## Errata Vuistregels voor beheerdersoordeel bij de toetsing van Niet-Waterkerende Objecten (NWO's)

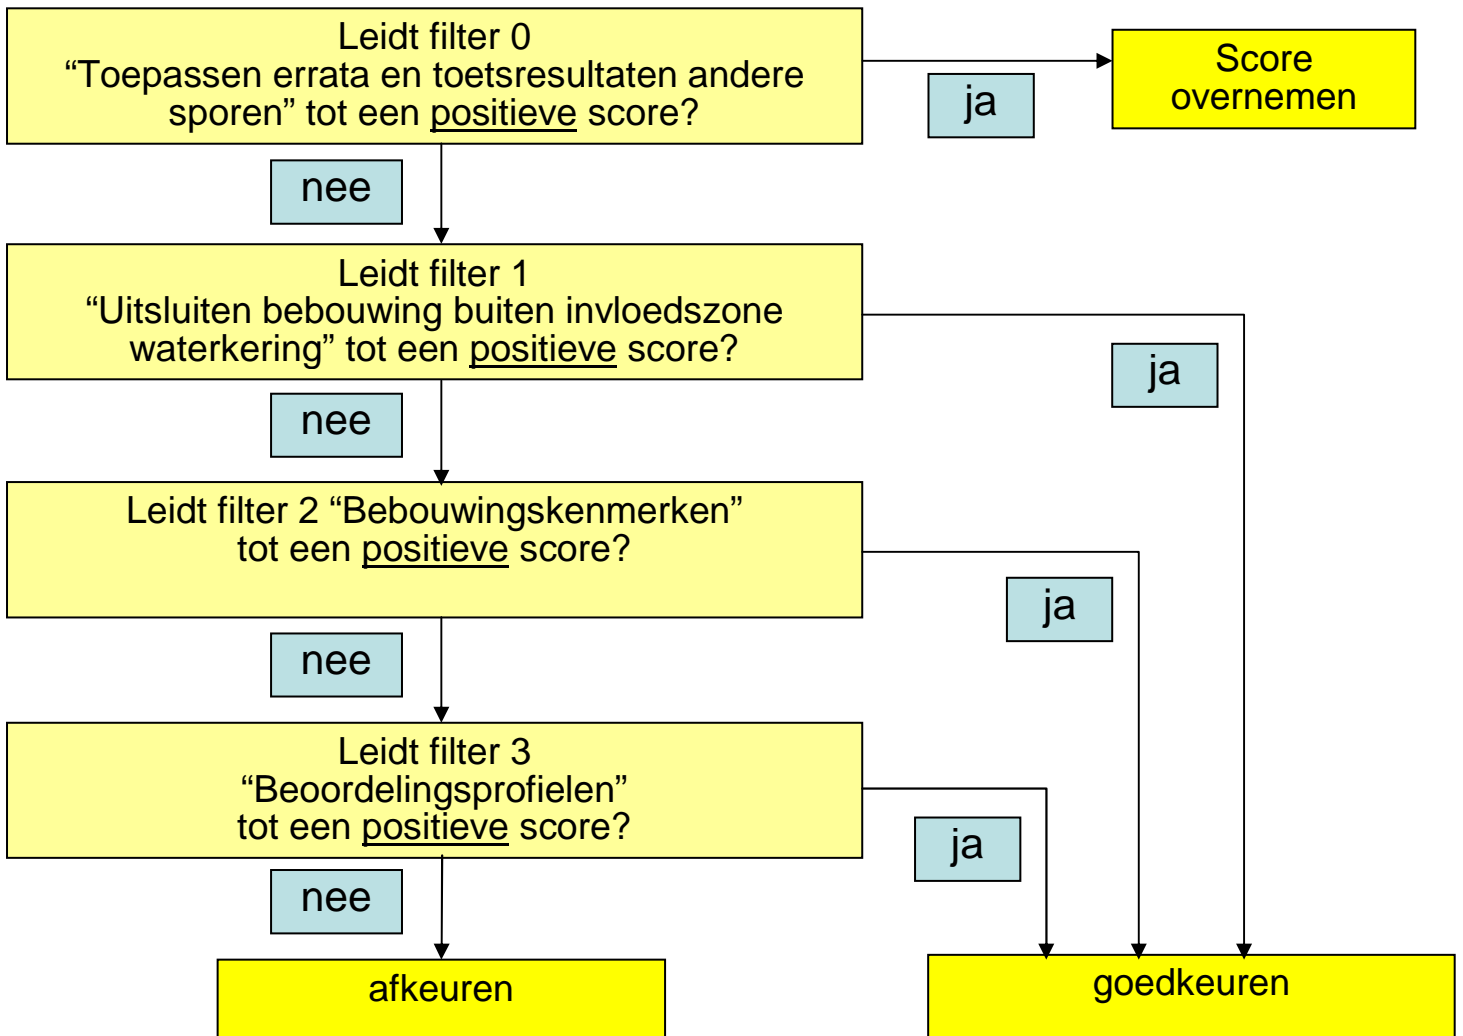
4	Algemeen	4	Paragraaf 3.2	De vuistregel in paragraaf 3.2 onder 4 wordt onterecht van toepassing verklaard op alle overige NWO's. Dit is alleen van toepassing voor NWO's op de kruin of het binnentalud. De NWO's in het buitentalud dienen wel degelijk te worden beschouwd, zoals beschreven in bijlage 5. Voor tunnels zal beoordeeld moeten worden of het een groot NWO betreft of dat de tunnel geheel danwel gedeeltelijk een waterkerende functie heeft en onder de Leidraad Kunstwerken valt.
5	Algemeen	6	Paragraaf 3.3	In Schema 3.1 in paragraaf 3.3 leidt onterecht iedere score in Filter 0 tot "goedkeuren". Schema aanpassen, zie nieuwe schema onderaan deze erratalijst
6	Bijlage 1	3	Schema 2	De tekst onder Schema 2 op pagina 3 van Bijlage 1 komt niet overeen met de tekst in stap (b) in Schema 2 (= Figuur 10 - 3.1 uit de errata bij het VTV2006). Nieuwe tekst wordt:  Toelichting In stap '(b)' in figuur 10 - 3.1 is sprake van 'overgedimensioneerd'. Het gebruik van deze term leidt tot verwarring. De tekst 'overgedimensioneerd' is vervangen door 'overslagdebit $q \leq 1$ l/s/m én kruinbreedte $B \geq 3$ m (rivierdijken) of $\geq 3$ m (zee- en meerdijken) én taludhelling (a) niet steiler dan 1V:2H bij kleidijken of 1V:4H bij zanddijken'.  Bij de stappen e.1 en e.2 moet het volgen van het beoordelingsschema beginnen vanaf stap 1 in figuur 10 - 4.1. Toelichting: stap 1 en 2 zijn in figuur 10-4.1 van de VTV2006

## Bijlage 4 – A. Filters Parallelleidingen

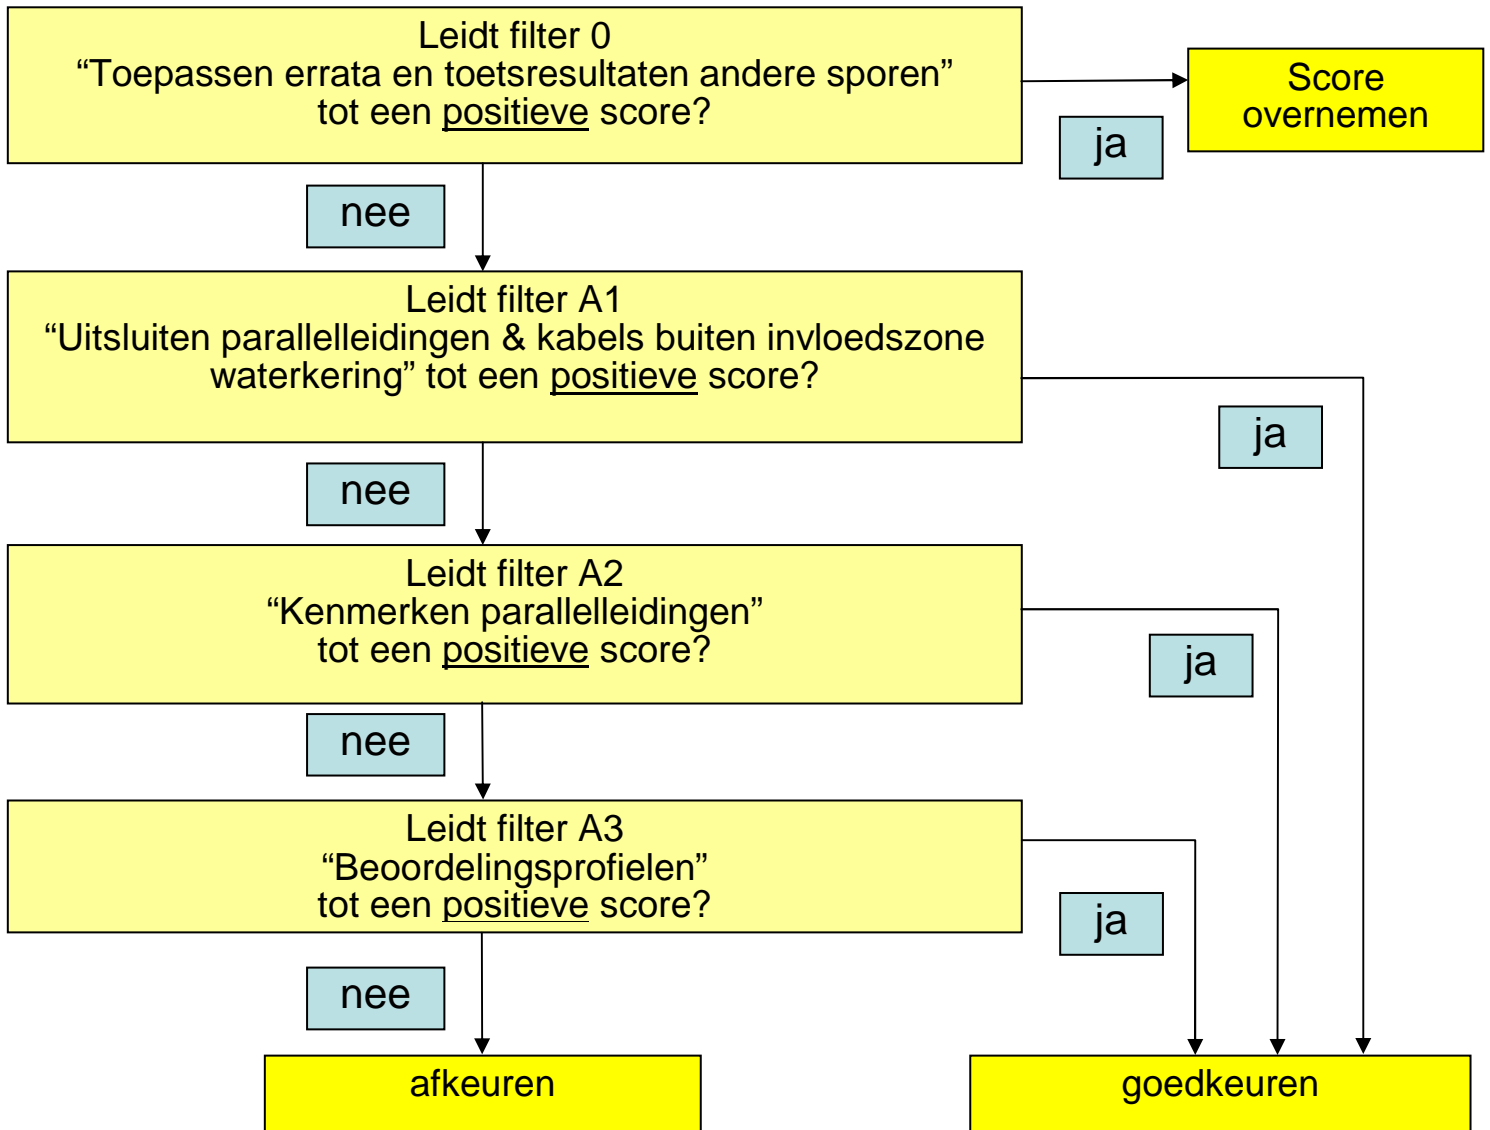
begroeiing dient te geschieden in WTI 2011.
13	Bijlage 4	1	Bij 2	Het bepalen van invloedzones is veel werk dat - als het goed is - al is gedaan voor het opstellen van de legger, zodat hier mogelijk gebruik van gemaakt kan worden.
14	Bijlage 4	7, 8 en 9	Grafieken	De grafieken in Bijlagen 4a, 4b en 4c zijn gebaseerd op Bijlage A bij de NEN 3651. In de betreffende grafieken kunnen de verstoringszones van vloeistofleidingen en gasleidingen worden afgelezen. Deze zones zijn berekend op basis van formules uit Bijlage A - Bepaling verstoringszones van NEN3651 - Aanvullende eisen voor buisleidingen in kruisingen met belangrijke waterstaatswerken.
15	Bijlage 4	4	Stap 2	De tekst bij de 2 <sup>o</sup> bullet bij punt 2. onder "Stappen" op pagina 4 van Bijlage 4 is onduidelijk over de check van freatische lijn. Hier wordt bedoelt dat bij een lekkende waterleiding in de kruin een mogelijke verhoging van de freatische lijn optreedt. Dit kan vooral optreden wanneer de leiding gelegen is boven de freatische lijn. Wanneer dit bekend is, dient bijzondere aandacht besteed te worden aan dit mechanisme. Nadere uitwerking van hoe om te gaan met een dergelijke freatische lijn dient te geschieden in WTI 2011.

16	Bijlage 4	5	Tabel 2	Voor het mechanisme STBU in de Buitenkruin en STBI in de binnenkruin staat ten onrechte aangegeven dat het effect 0/+ (groen) en daarmee neutraal/positief is. In aansluiting op errata 10 kan hier tevens sprake zijn een negatief effect bij een mogelijk lekkende waterleiding. Daarmee 0/+ veranderen in 0/-/+.
